# Comune di Vezzano Ligure

**Oggetto: Modifica non sostanziale al PRIIMT, Sistema Urbano Policentrico Val di Magra – Val di Vara nella Provincia della Spezia - Valutazione Ambientale Strategica - Fase di preliminare di confronto ex art. 8 l.r. n. 32/2012 e smi. – TRASMISSIONE CONTRIBUTI COMUNE DI VEZZANO LIGURE – SP**

**Figura 2: tracciato indicativo della Variante**

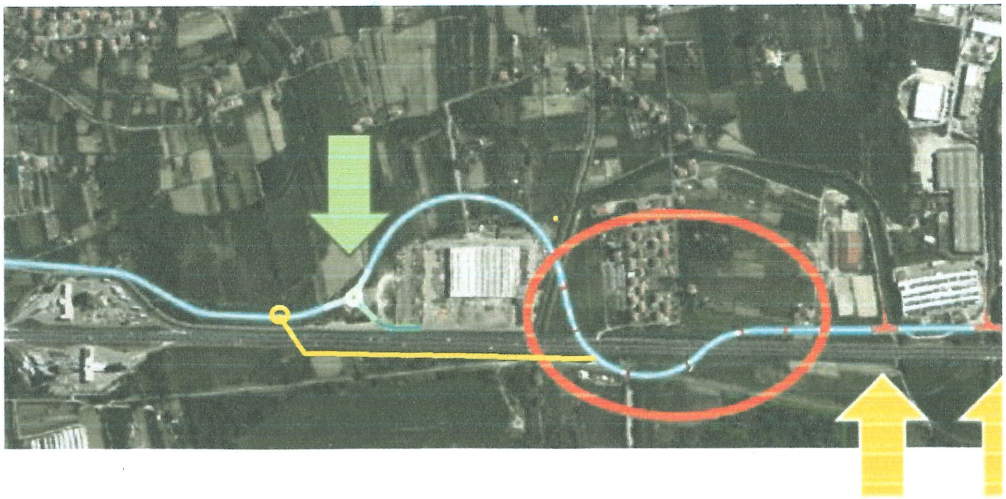
-in corrispondenza del tratto di ***variante Cisa*** prevista all'altezza della località Corea (piano di Vezzano II), laddove il tratto stradale della predetta variante si sopraeleva attraversando l'Autostrada A12 (per salvaguardare l'abitato stesso di Vezzano II), in luogo della soluzione con la curva ad ESSE, **si richiede di valutare anche la possibilità di prevedere un tratto più consistente della variante Cisa a valle ed in parallelo della preesistente autostrada piuttosto che la sua immediata successiva ri-sopraelevazione sul medesimo tratto autostradale,** il tutto con spostamento verso nord ovest delle prevista rotonda prevista a monte dell'autostrada A12; si veda lo schema grafico sommario sotto riportato, dove il tratto proposto in alternativa dal Comune viene indicato con un segno giallo;

tale soluzione di fatto, oltre ad un abbattimento di costi, determinerebbe un minor impatto della nuova infrastruttura sul territorio, evitando l'intercettamento di corpi idrici (uno di essi peraltro già corrente su un argine in rilevato), garantendo comunque la fruibilità infrastrutturale alle attività produttive esistenti e/o di progetto ed alla ZLS (Zone Logistiche Semplificate) in previsione in dette aree.
